## 資料 1

2023年6月  
九州電力株式会社

### 2023年度 原子力事業者防災業務計画修正に係るコメント回答について

# 川内原子力発電所 後方支援拠点候補地の見直しについて

別図3-5 川内原子力発電所と原子力事業所災害対策支援拠点の候補地

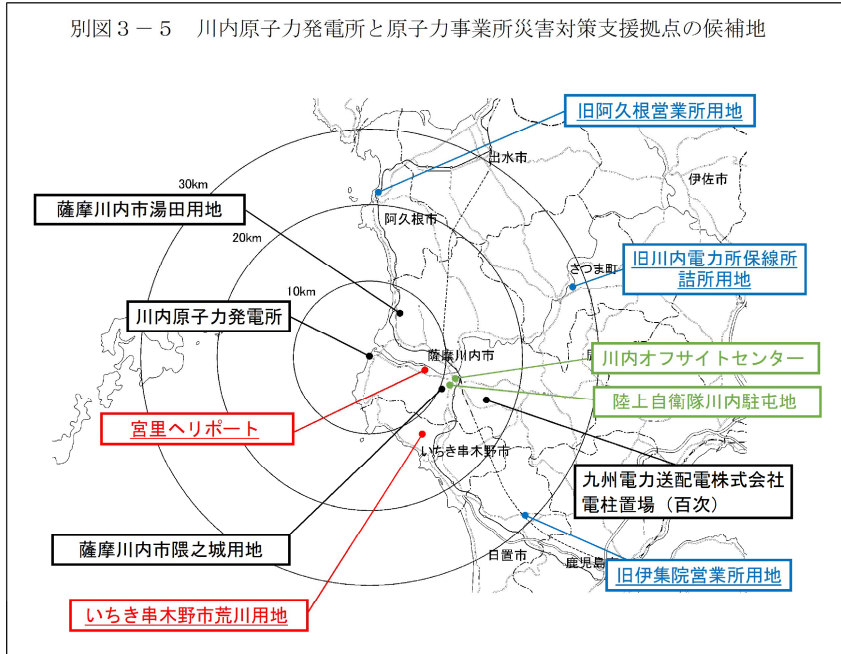
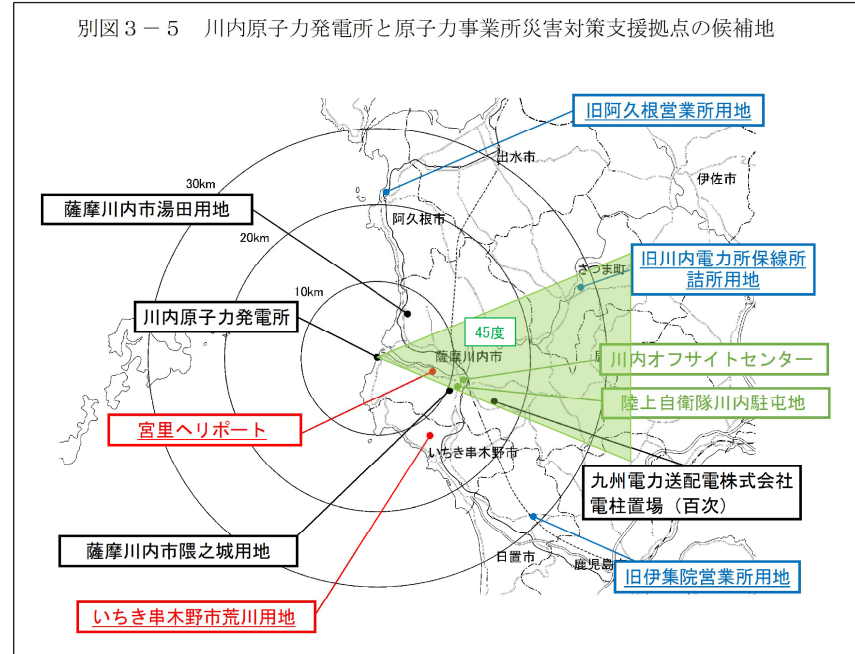
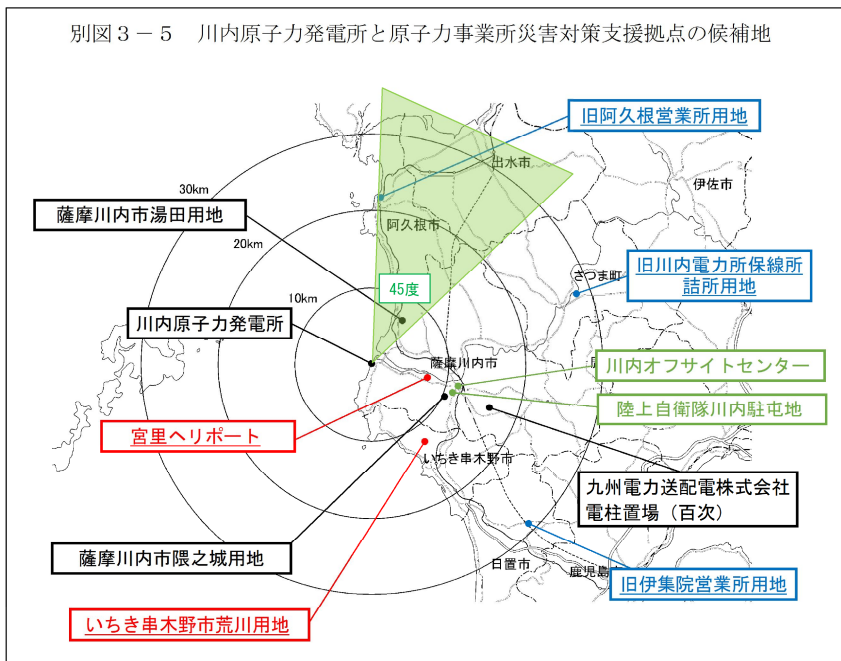
発電所から遠い3箇所（旧阿久根営業所用地、旧川内電力所保線所詰所用地、旧伊集院営業所用地）を削除した場合、残るLSB候補地が約10km前後の位置となり、発電所からの距離が比較的近く、放射線の影響で全候補地が使用できない場合が考えられるのではないか。

内閣府の「原子力災害を想定した避難時間推計 基本的な考え方と手順ガイダンス H28年4月11日」において、空間放射線量率はUPZ内の45度方向で観測されているという結果がでており、当社のLSBで考えてみると、45度方向で空間線量率が上昇した場合、方位の異なる「薩摩川内市湯田用地」、「薩摩川内市隈之城用地」、「いちき串木野市荒川用地」が同時に使用できない状況となることは考えにくい。（参照：P4 配置図）

このことから、前頁のとおり、「旧阿久根営業所用地」、「旧川内電力所保線所詰所用地」、「旧伊集院営業所用地」をLSB候補地から削除し、「いちき串木野市荒川用地」を追加することで支援に関する体制を整備することとしたい。
